**APRUEBA PROGRAMA DE CUMPLIMIENTO Y SUSPENDE
PROCEDIMIENTO ADMINISTRATIVO SANCIONATORIO
EN CONTRA DE AES GENER S.A.**

RES. EX. N° 10 / ROL D-127-2019

Santiago, 24 de diciembre de 2021

Gráfico 1: N° de horas excedidas Nueva Ventanas

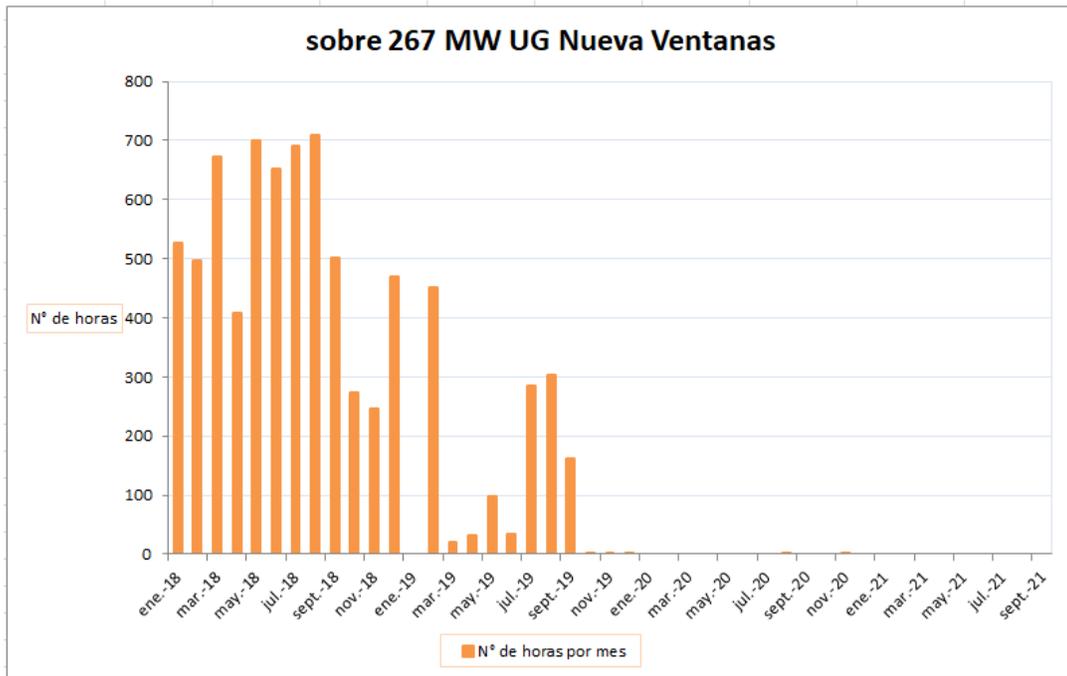
13.1 El total de horas excedidas de la generación de potencia, en el periodo abril 2018 a septiembre 2021, de la central Nueva Ventanas ascendió a 7.739 horas. En tanto, el total de horas excedidas de la generación de potencia, en el periodo abril 2018 a septiembre 2021, de la central Campiche ascendió a 4.977 horas. La distribución de estas horas excedidas durante el referido período se muestra en los siguientes gráficos:

13.2 Que, es posible observar que aproximadamente a partir de enero de 2020 no se produjeron excedencias a la potencia bruta generada, por lo que al aplicar la metodología descrita en el anexo 2 de la formulación de cargos, sumando las emisiones asociadas a la potencia excedida horaria, en el periodo abril 2018 a diciembre de 2019, se obtienen las siguientes emisiones de MP, SO₂ y NO_x expresadas en toneladas totales:
